No.	高浜 2－低サイクル疲労－ 1	事象：疲労
質 問	<p>(本冊-(7)改善活動-18頁)</p> <p>熱疲労割れ事象の予防保全の観点から実施された余熱除去系統配管取替工事の経緯、工事内容及び効果の確認についての説明を提示すること。</p>	
回 答	<p>余熱除去系統配管取替工事は国内PWRプラントにおける高サイクル熱疲労による損傷事例を踏まえて予防保全として実施したものです。</p> <p>当該事例に関連して、旧原子力安全・保安院より「発電用原子力設備に関する技術基準を定める省令の改正に伴う電気事業法に基づく定期事業者検査の実施について」（平成17・12・22原院第6号）が発行され、当社は高浜2号炉の高サイクル熱疲労による損傷の防止に関する評価結果を、旧原子力安全・保安院に報告しています。</p> <p>余熱除去設備はプラントの起動停止時の原子炉を除熱する機能を有し、余熱除去クーラ出口では、余熱除去クーラを通過する低温水とクーラをバイパスする高温水が合流する箇所があります。この合流箇所は高浜1号炉の評価の結果、高サイクル熱疲労割れの発生が否定できない部位と判断され、当該部位の健全性を検査で確認しています。</p> <p>この結果を受けて、信頼性向上を図るために、第25回定期検査時（2008年度～2009年度）に当該箇所を熱疲労評価上優位性のある合流形状、応力集中の小さい溶接形状に変更しました。（添付1参照）</p> <p>変更工事による効果については、工事計画認可申請書の中で、温度揺らぎを考慮した疲労累積係数は許容値を下回っていることを確認しています。（工事計画認可申請書抜粋：添付2参照）</p>

No.	高浜2-低サイクル疲労-5 rev1	事象：疲労															
質 問	<p>(別冊-2熱交換器-1多管円筒形熱交換器-49頁)  再生クーラ及び余熱除去クーラの管板の疲労累積係数の算出根拠(解析モデル、材料物性、最大評価点の選定、応力分類、Ke係数、環境評価パラメータ、伝熱管最外周部の穴周りの応力算出法を含む)を提示すること。</p>																
回 答	<p>再生クーラおよび余熱除去クーラの管板の疲労累積係数の算出根拠を以下に示します。</p> <p><b>【再生クーラ】</b></p> <p>1. 解析モデル  添付1に解析モデルおよび評価点を示します。</p> <p>2. 材料物性  材料物性値を以下に示します。</p> <table border="1" data-bbox="443 1075 1337 1361"> <thead> <tr> <th rowspan="2">材料</th> <th rowspan="2">使用部位</th> <th colspan="2">設計応力強さ</th>

図1 応力評価フローチャート

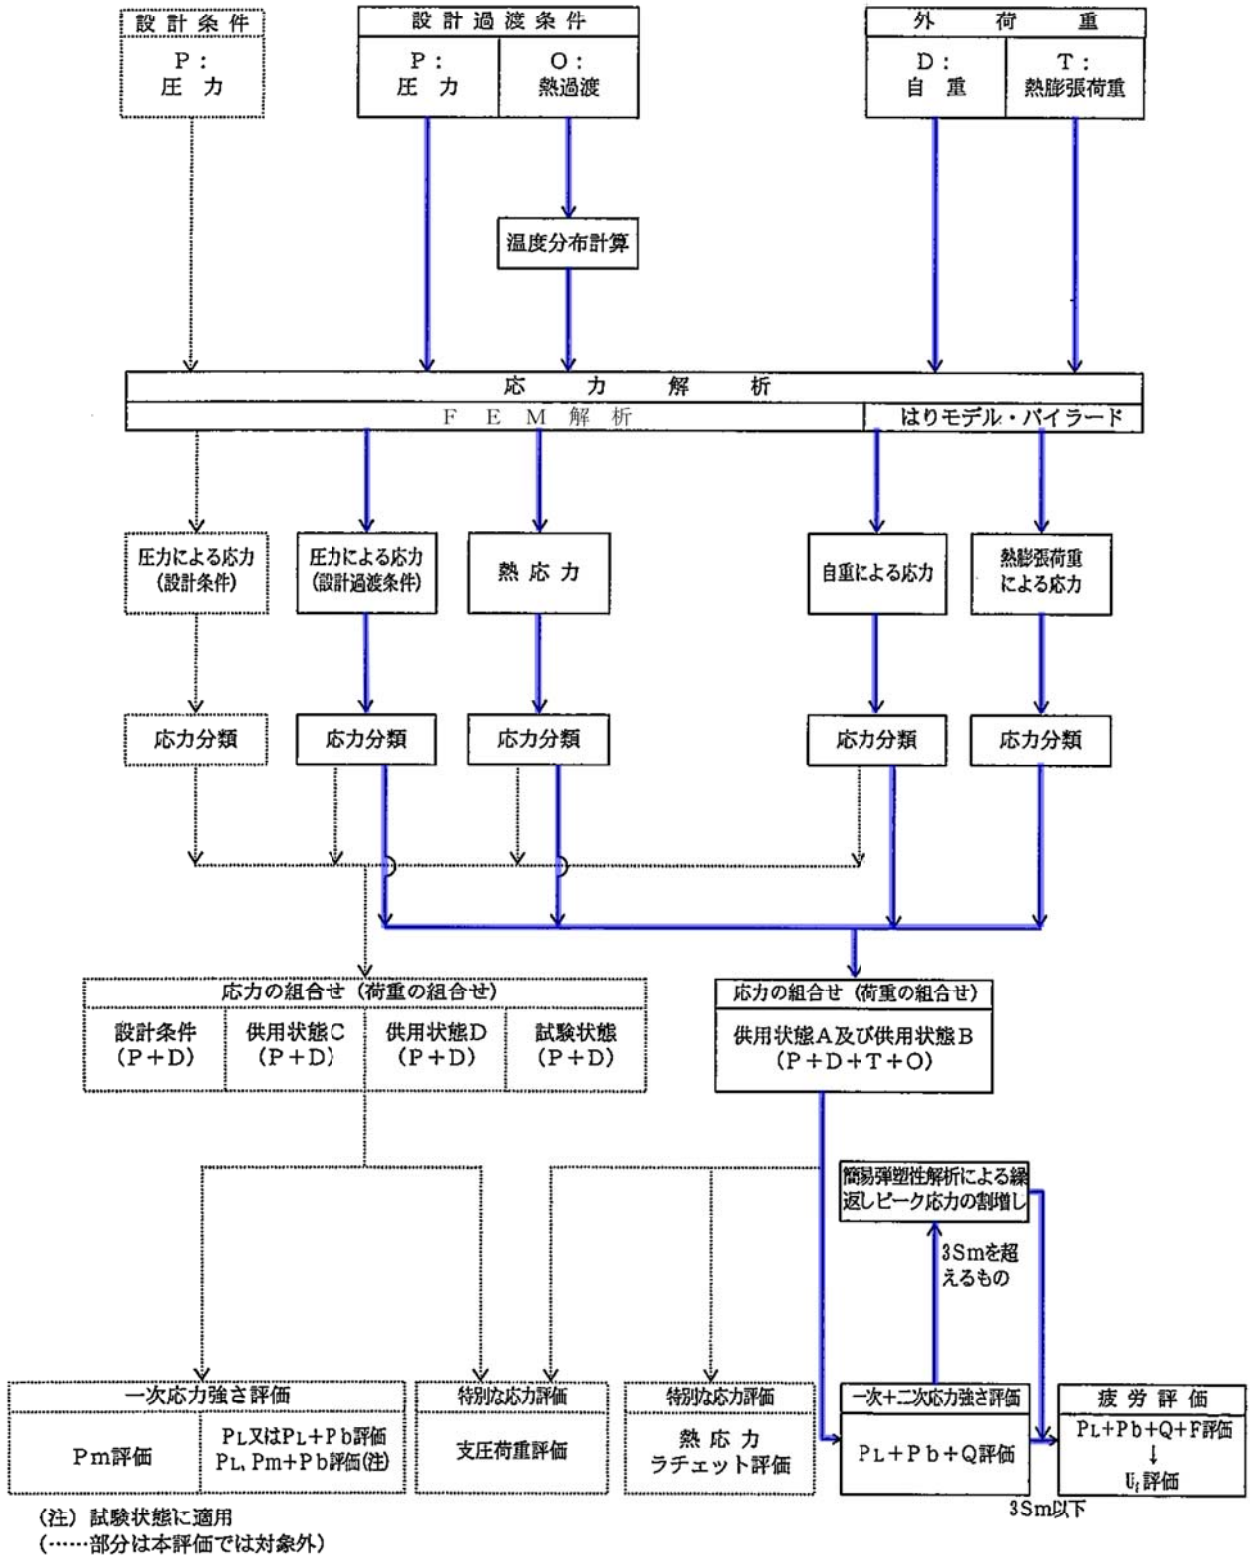
No.	高浜2-低サイクル疲労-9		事象：疲労																									
質 問	<p>(別冊-4容器-2.1加圧器本体-13頁)                  加圧器本体スプレイライン用管台及びサージ用管台の疲労累積係数の算出根拠(解析モデル、材料物性、最大評価点の選定、応力分類、Ke係数、環境評価パラメータ、熱成層の考慮に係る内容を含む)を提示すること。</p>																											
回 答	<p>加圧器本体スプレイライン用管台及びサージ用管台の疲労累積係数の算出根拠を添付に示します。</p>

図-1 応力評価フローチャート

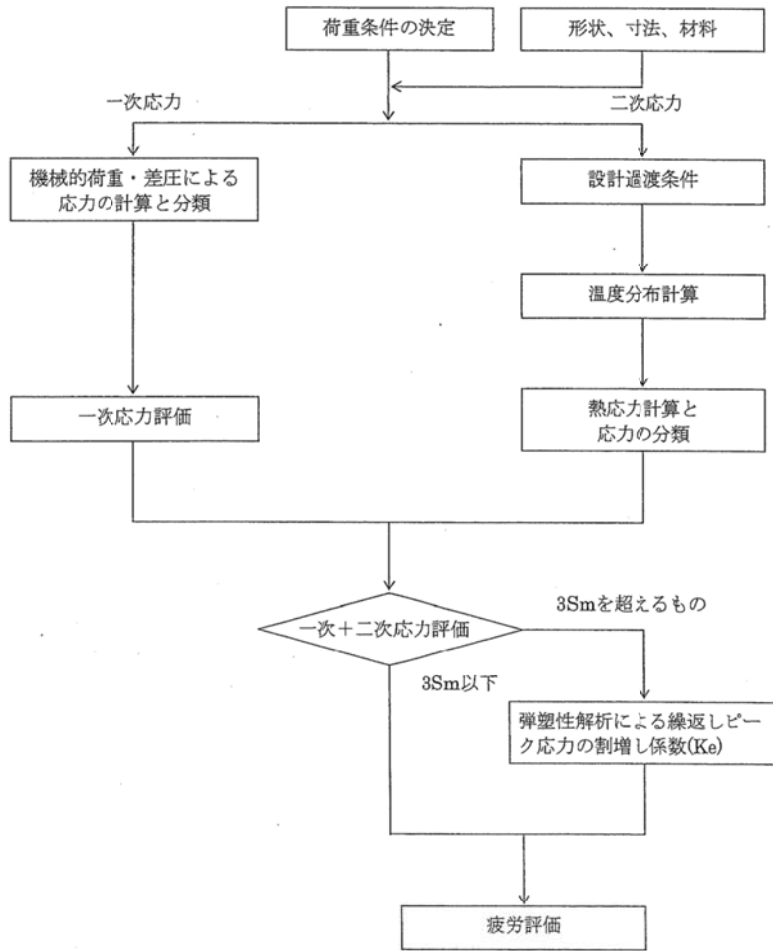
No.	高浜2-低サイクル疲労-17	事象：疲労																	
質 問	<p>(別冊-7炉内構造物-32頁)                  炉心支持構造物の疲労累積係数の算出根拠(解析モデル、材料物性、最大評価点の選定、応力分類、Ke係数、環境評価パラメータを含む)を提示すること。</p>																		
回 答	<p>炉心支持構造物の疲労累積係数の算出根拠を添付に示します。</p>																		
<table border="1"> <thead> <tr> <th data-bbox="336 741 491 846">応力フロー チャート</th> <th data-bbox="491 741 646 846">荷重の組合せ</th> <th data-bbox="646 741 801 846">材料物性値</th> <th data-bbox="801 741 956 846">解析モデル</th> <th data-bbox="956 741 1110 846">最大評価点 の選定結果</th> <th data-bbox="1110 741 1265 846">Ke係数</th> <th data-bbox="1265 741 1410 846">環境評価 パラメータ</th> </tr> </thead> <tbody> <tr> <td data-bbox="336 846 491 898">図-1</td> <td data-bbox="491 846 646 898">表-1</td> <td data-bbox="646 846 801 898">表-2</td> <td data-bbox="801 846 956 898">図-2</td> <td data-bbox="956 846 1110 898">図-3</td> <td data-bbox="1110 846 1265 898">表-3</td> <td data-bbox="1265 846 1410 898">表-4</td> </tr> </tbody> </table>						応力フロー チャート	荷重の組合せ	材料物性値	解析モデル	最大評価点 の選定結果	Ke係数	環境評価 パラメータ	図-1	表-1	表-2	図-2	図-3	表-3	表-4
応力フロー チャート	荷重の組合せ	材料物性値	解析モデル	最大評価点 の選定結果	Ke係数	環境評価 パラメータ													
図-1	表-1	表-2	図-2	図-3	表-3	表-4
